Název a evidenční číslo Stavby: III/2722 Semice, rekonstrukce Název stavebního objektu/provozního souboru (SO/PS): Příprava území - investice obce / investice kraje	Číslo SO/PS / / číslo Změny SO/PS: 020/3	Číslo ZBV: 14
---	---	-------------------------

Změnový list

Změna: Odstranění kamenných kostek

**Věc: Oznámení o zjištění stavu podkladních vrstev vozovky a tím o změně rozsahu díla, SO 020
Příprava území, IV. etapa**

VYKRES Č.: 1 / 3

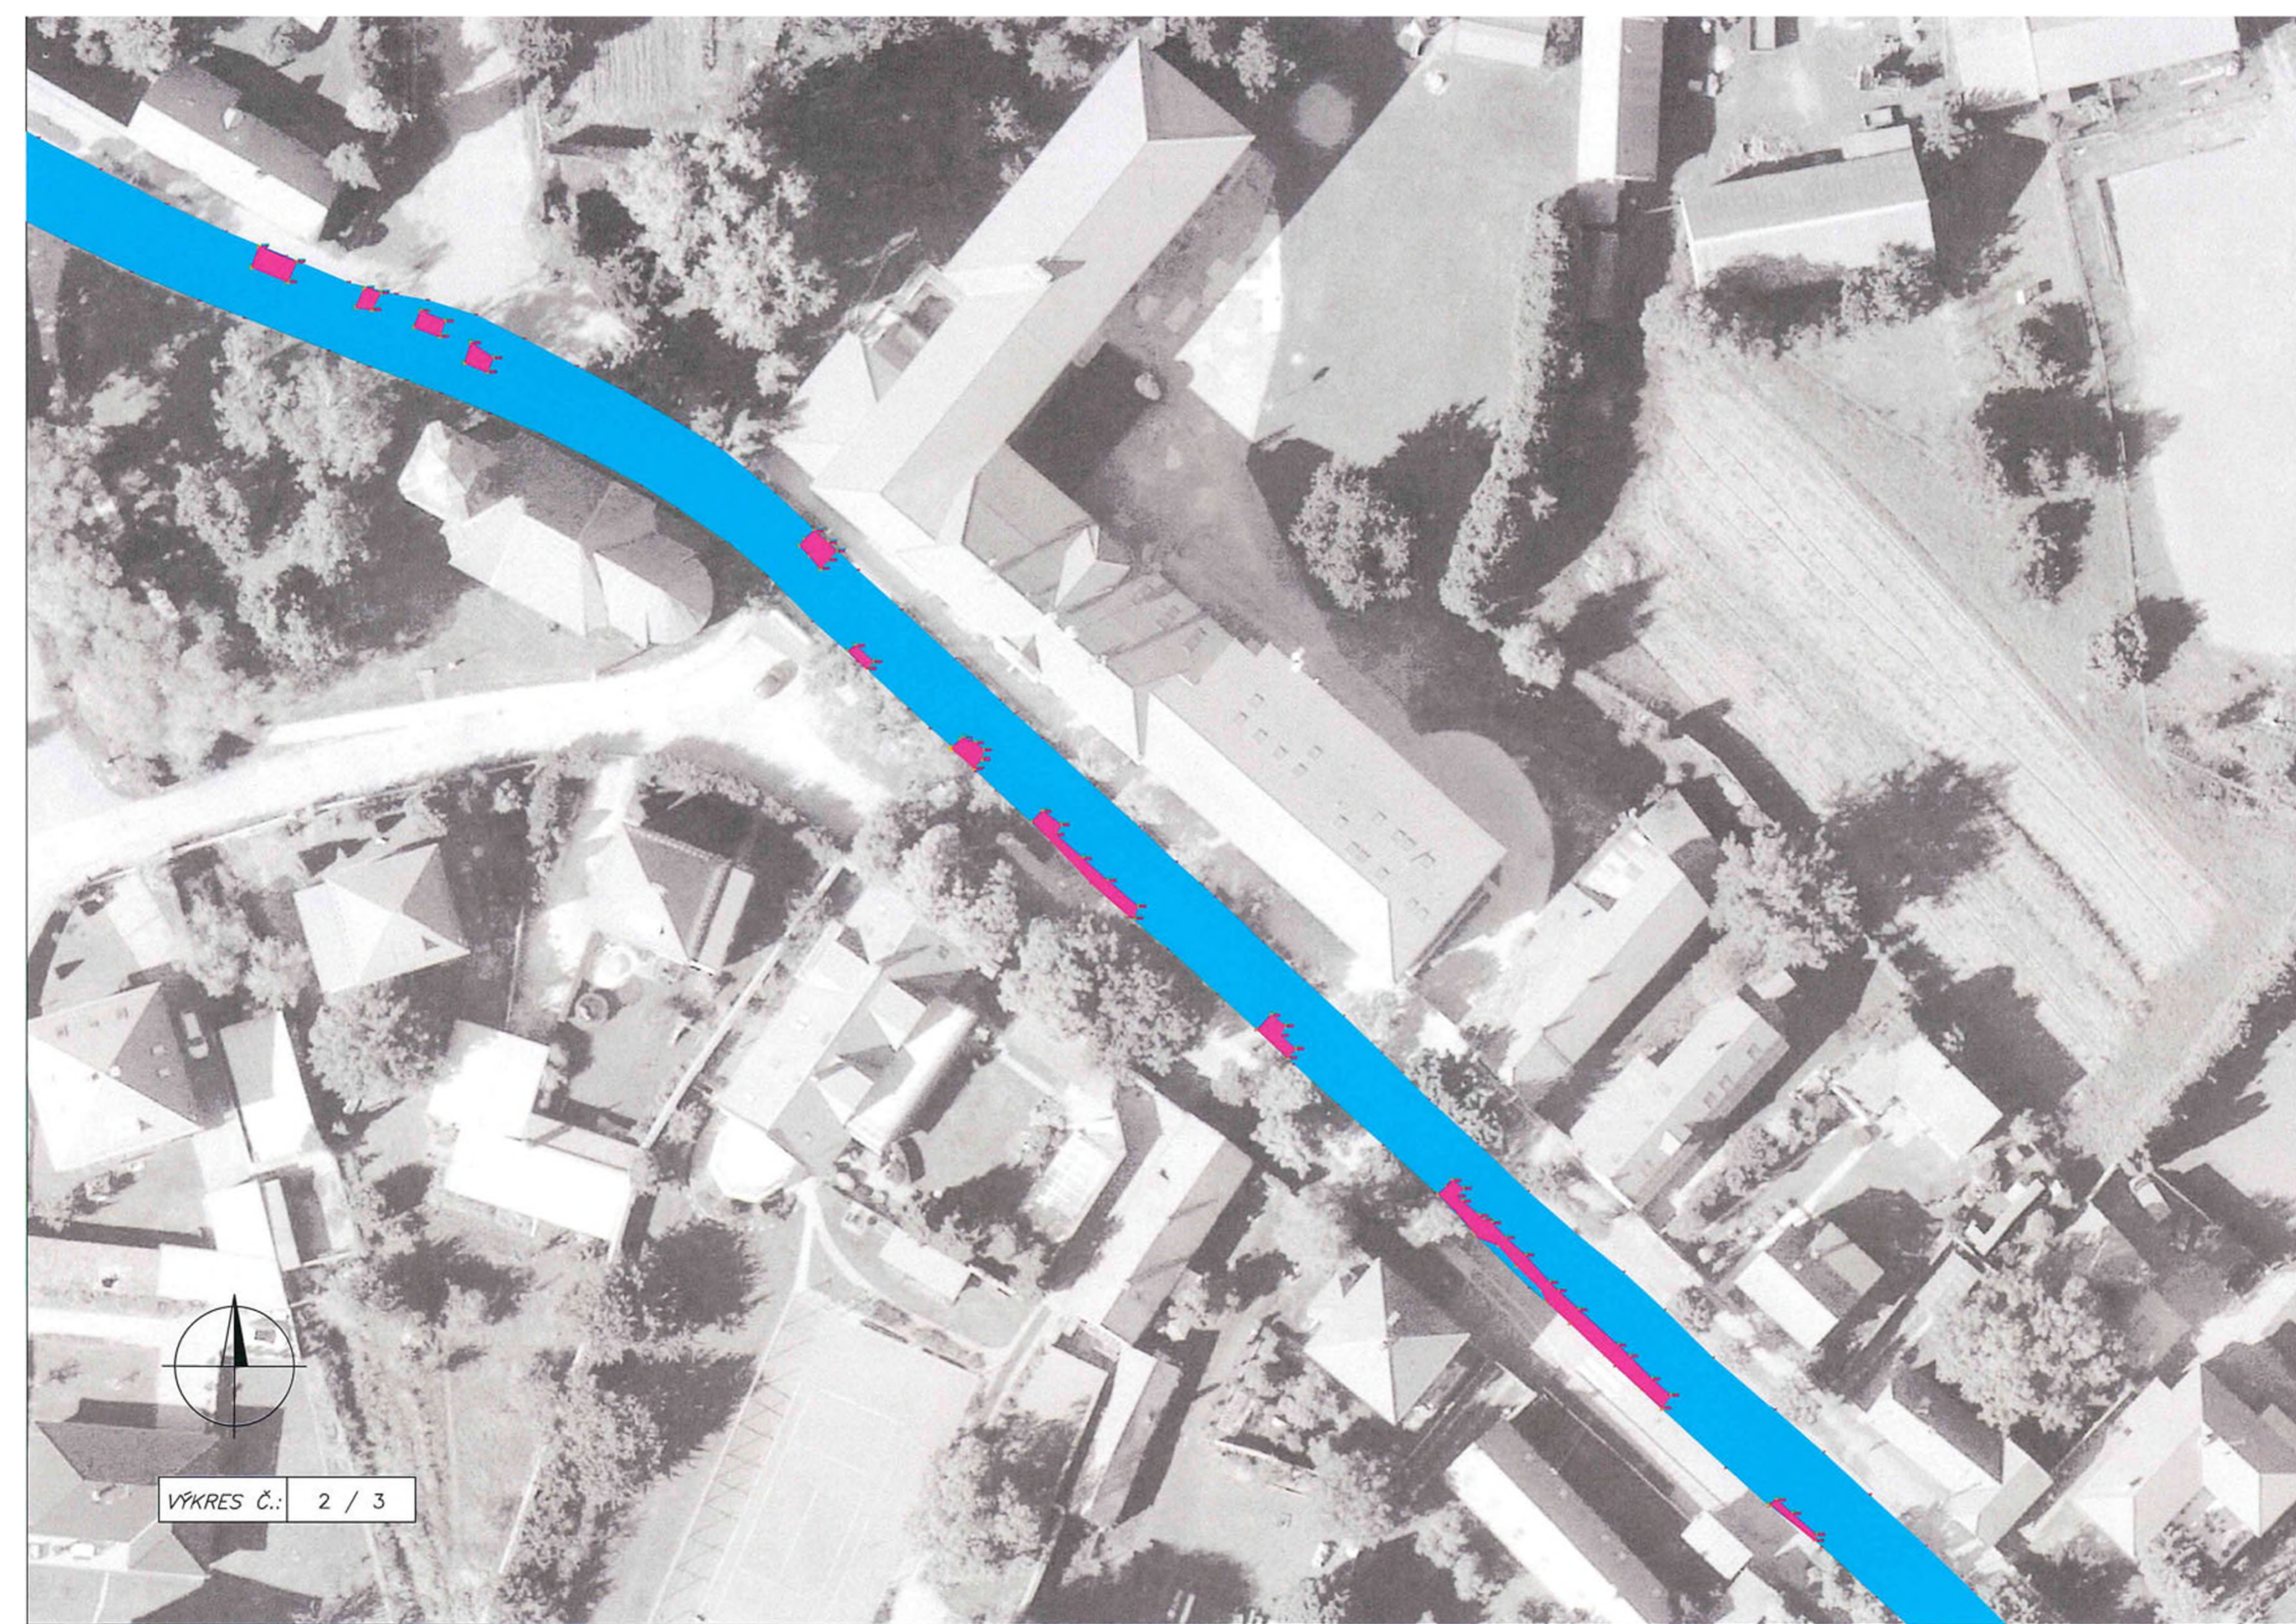
PLOCHA S DLAŽEBNÍMI KOSTKAMI	= 2 968,6 m ²
 PLOCHA ZPEVNĚNÁ BETONY	= 864,8 m ²

ZBV SO 020 km 1,265-1,780 - Dlažební kostky + betony - ETAPA IV.

JC	CC
11332	a	ODSTRANĚNÍ PODKLADŮ ZPEVNĚNÝCH PLOCH Z KAMENIVA NESTMELENÉHO	M3	-766,680	-130 281,93
11317		ODSTRAN KRYTU ZPEVNĚNÝCH PLOCH Z DLAŽEB KOSTEK	M3	148,430	55 067,53
11335		ODSTRANĚNÍ PODKLADU ZPEVNĚNÝCH PLOCH Z BETONU	M3	618,250	1 700 187,50
				Celkem	1 624 973,10

VYKRES Č.: 1 / 3

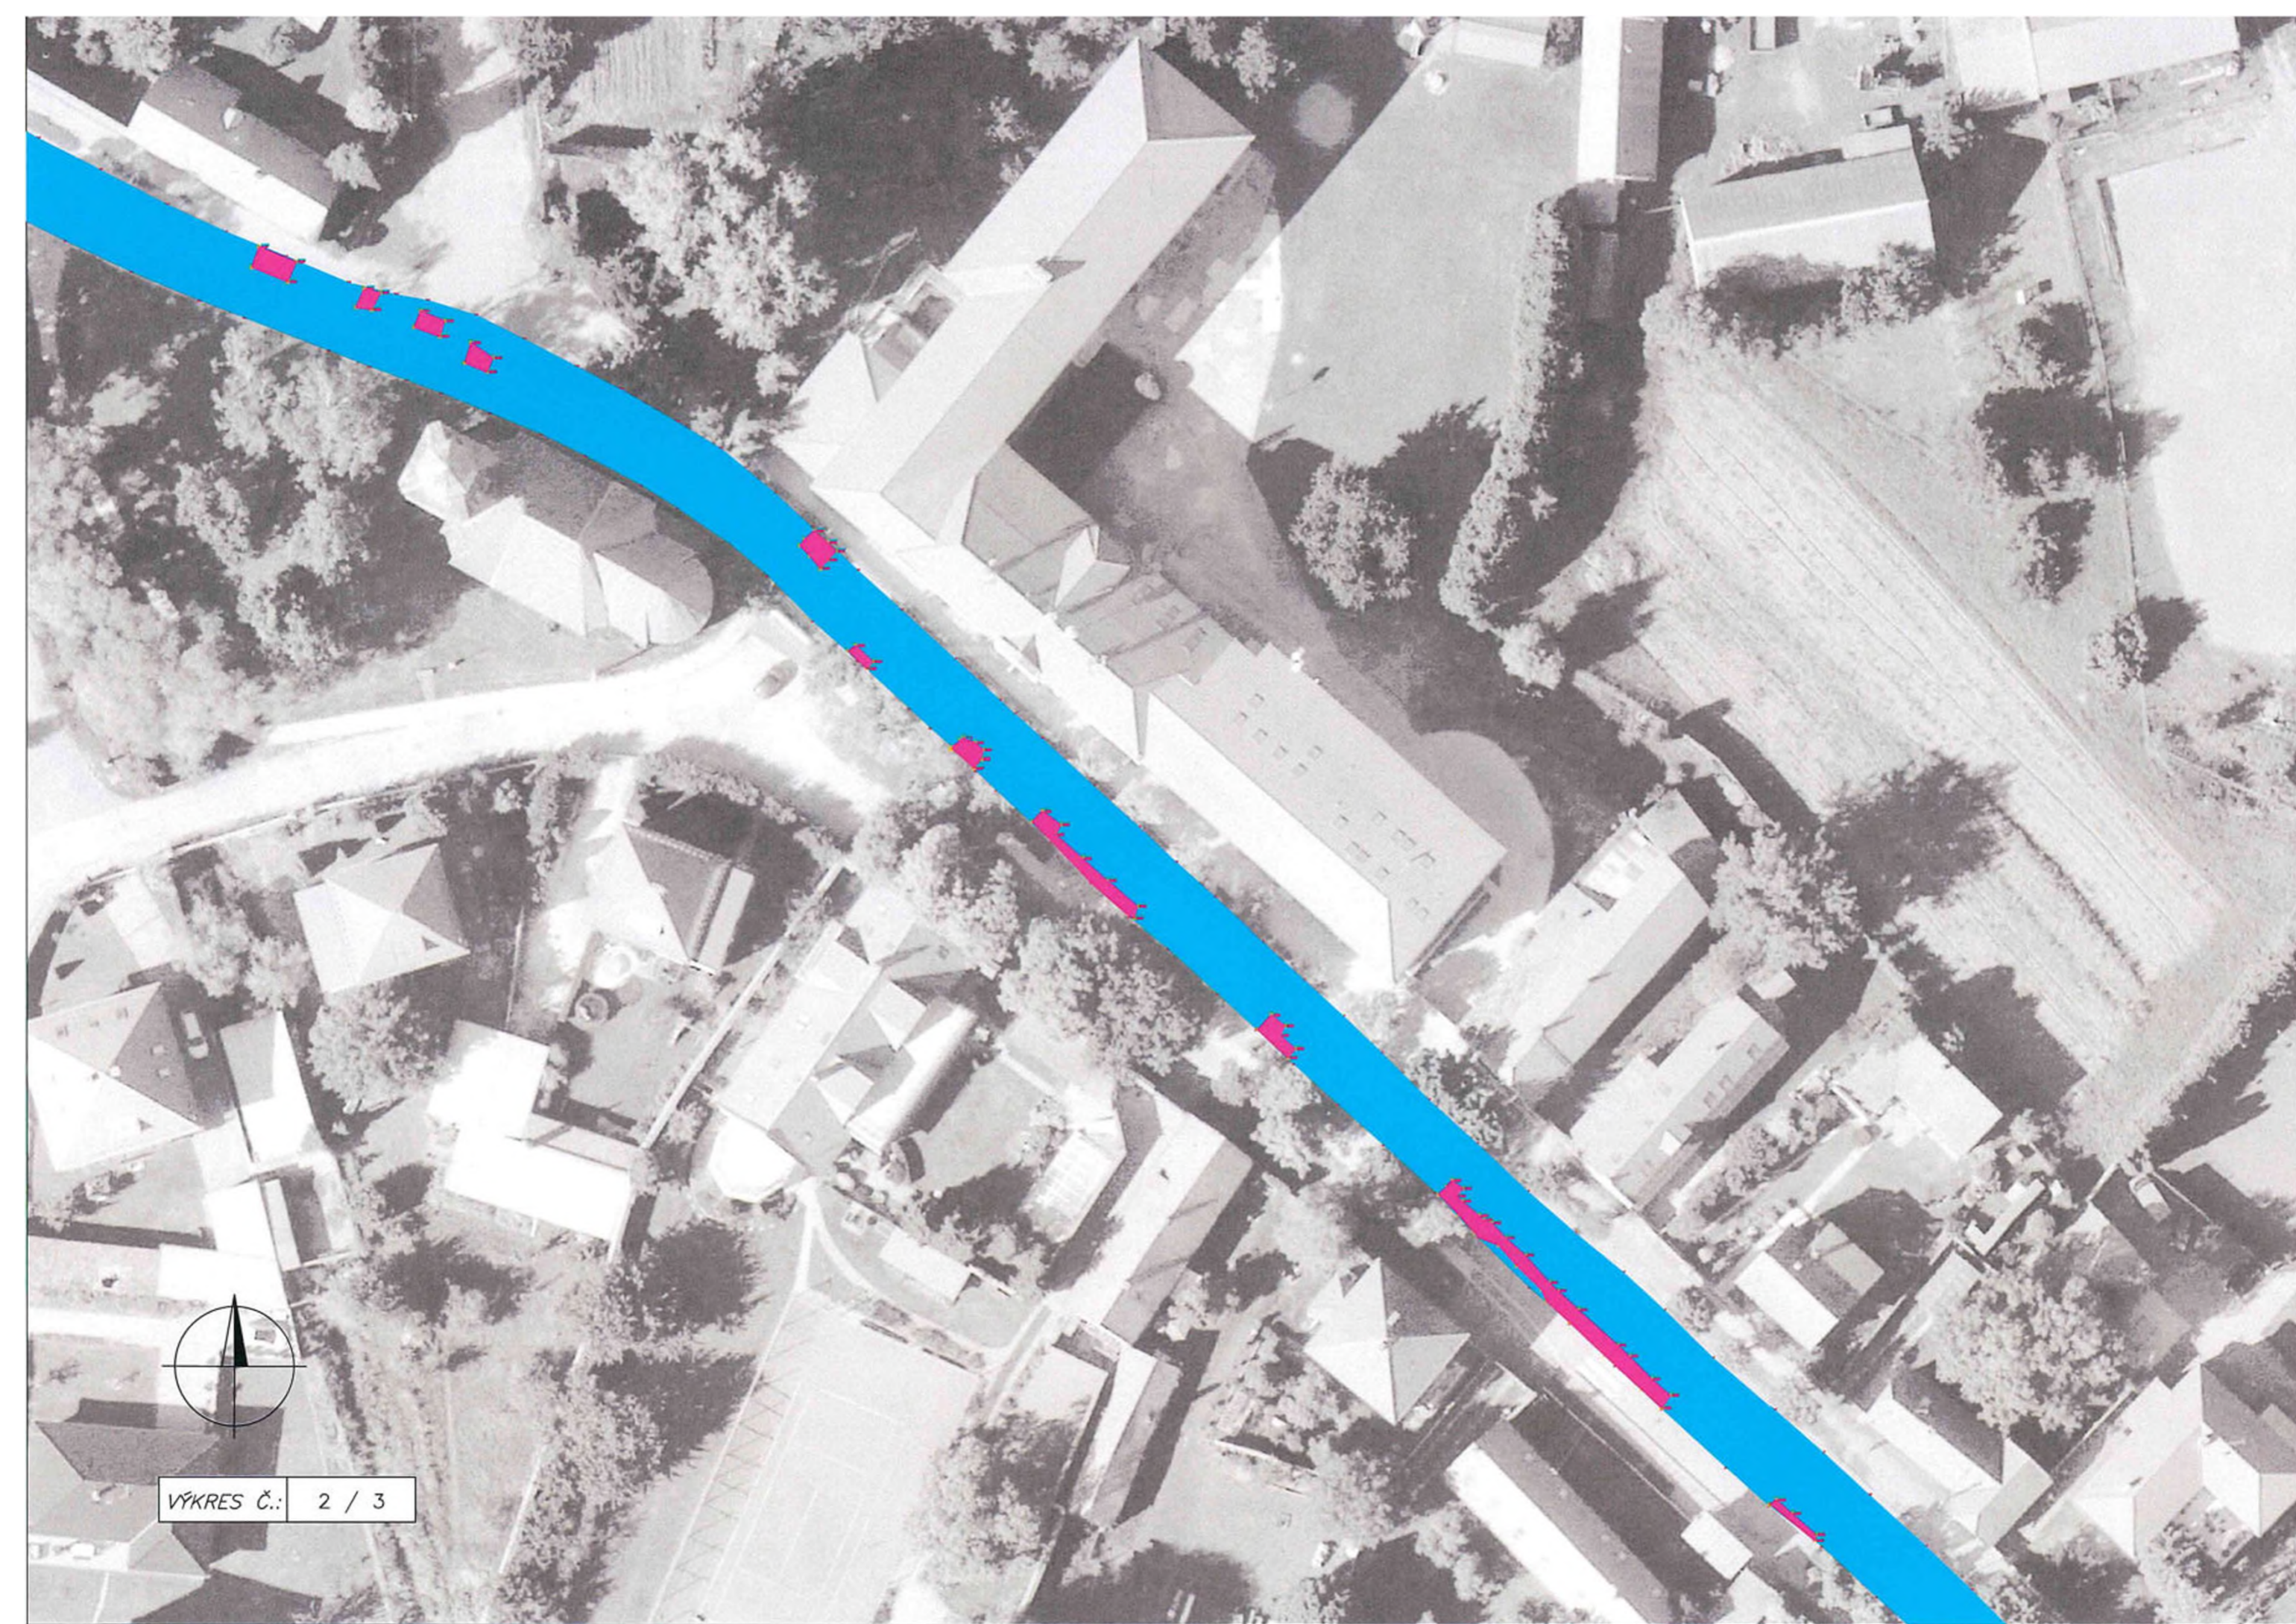
PLOCHA S DLAŽEBNÍMI KOSTKAMI	= 2 968,6 m ²
 PLOCHA ZPEVNĚNÁ BETONY	= 864,8 m ²

ZBV SO 020 km 1,265-1,780 - Dlažební kostky + betony - ETAPA IV.

JC	CC
11332	a	ODSTRANĚNÍ PODKLADŮ ZPEVNĚNÝCH PLOCH Z KAMENIVA NESTMELENÉHO	M3	-766,680	-130 281,93
11317		ODSTRAN KRYTU ZPEVNĚNÝCH PLOCH Z DLAŽEB KOSTEK	M3	148,430	55 067,53
11335		ODSTRANĚNÍ PODKLADU ZPEVNĚNÝCH PLOCH Z BETONU	M3	618,250	1 700 187,50
				Celkem	1 624 973,10
